VYSVĚTLENÍ ZADÁVACÍ DOKUMENTACE č. 11 ze dne 21. 5. 2025

Parkoviště pro zaměstnance a heliport

Evidenční číslo zakázky: Z2025-015671

Zadavatel: **Nemocnice České Budějovice, a.s.**
Sídlo: B. Němcové 585/54, 370 01 České Budějovice
IČO: 26068877

Dotaz č. 1:

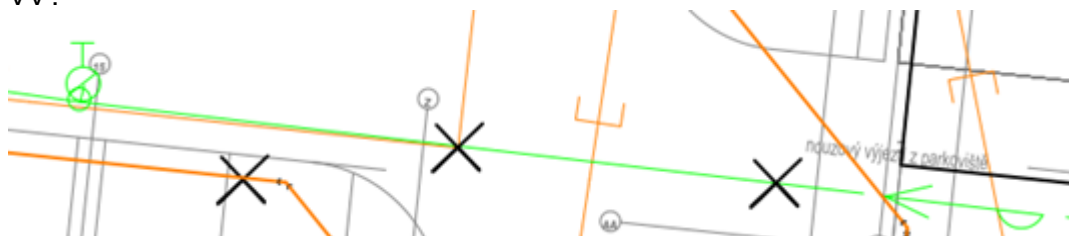
V technické zprávě [SO05_D1410_Nemocnice_VH_DVZ-ZTI-Technicka_zprava](#) je uvedeno, že „Stávající splašková kanalizace pod novou budovou bude zrušena a vyjmuta ze země“ a „Stávající rušená dešťová kanalizace bude zrušena a vyjmuta ze země“. Ve výkaze výměr jsme našli pouze jednu položku pro rušení stávající kanalizace, a to v délce 30 m. Dle situace [SO05_D1411_Nemocnice_VH_DVZ-ZTI-Situace_OPRAVA](#). Je však celková délka rušených stok výrazně, až řádově, větší. Může zadavatel doplnit a opravit výkaz výměr tak, aby zohledňoval celkovou délku rušených stávajících kanalizací?

Vyjmuty ze země budou pouze kanalizace v uvedeném rozsahu dle soupisu prací – tj. v délce 30 m. Ostatní rušené větve stávajících kanalizačních rozvodů nebudou ze země vyjímány a proto nejsou zahrnuty v soupisu prací.
